改善箇所説明図

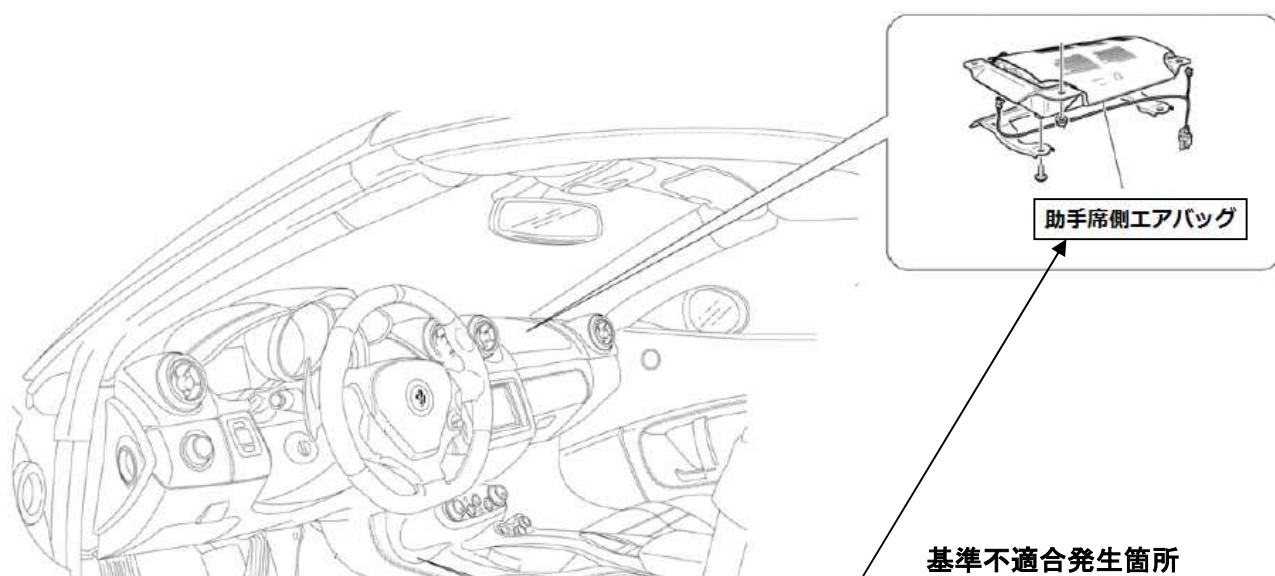
助手席側エアバッグのインフレーター(膨張装置)において、高温多湿な状態で長期間の温度変化にさらされると、火薬が劣化し、エアバッグ展開時にインフレーター容器が破損して、乗員が負傷するおそれがある。

全車両、助手席側エアバッグユニットを対策品と交換する。
